DIRECCIÓN DE PREVENCIÓN Y ATENCIÓN DE EMERGENCIAS

CONCEPTO TÉCNICO No. CT - 5310

Localidad	3 – SANTA FE
UPZ	94 – LA MACARENA
Sector Catastral	LA MACARENA
Dirección	Carrera 3A No. 26-16
CHIP	AAA0087MOZE
Información Catastral	Manzana 23 – Lote 03
Fecha de Visita	Julio 31 de 2008
Área (m^2)	105
Solicitante	CURADURÍA URBANA No. 5
Tipo de Amenaza	REMOCIÓN EN MASA

Figura No. 1. Localización General del Proyecto de la Carrera 3A No. 26-16, en el Plano Normativo de Amenaza por Remoción en Masa (Decreto 190 de 2004).

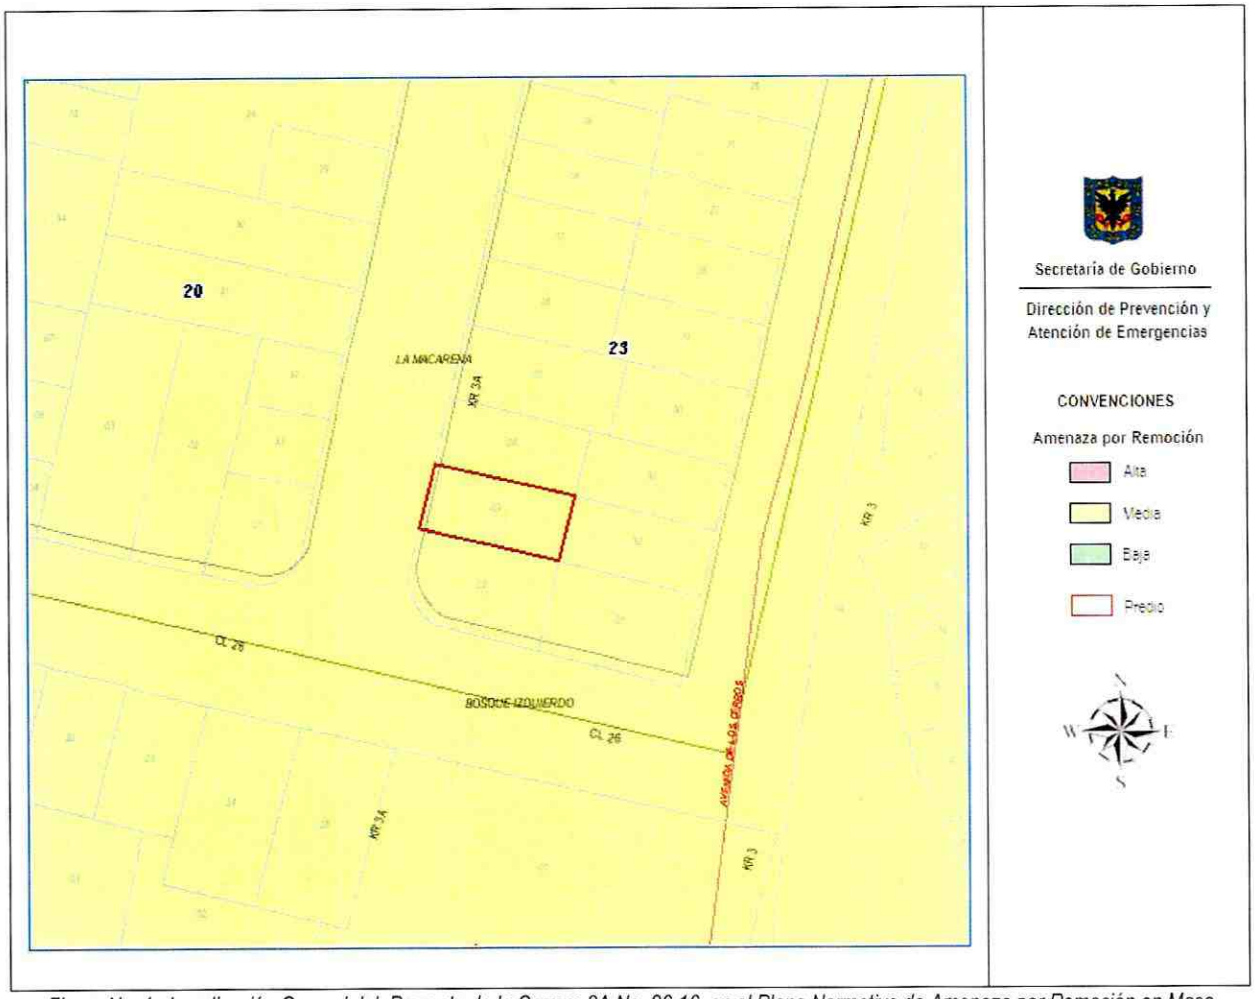
Conforme con el plano normativo "Amenaza por Remoción en Masa" del Plan de Ordenamiento Territorial de Bogotá – POT, el sector donde se localiza el proyecto de la Carrera 3A No. 26-16, se encuentra en una zona de AMENAZA MEDIA por procesos de remoción en masa (Figura No. 1).
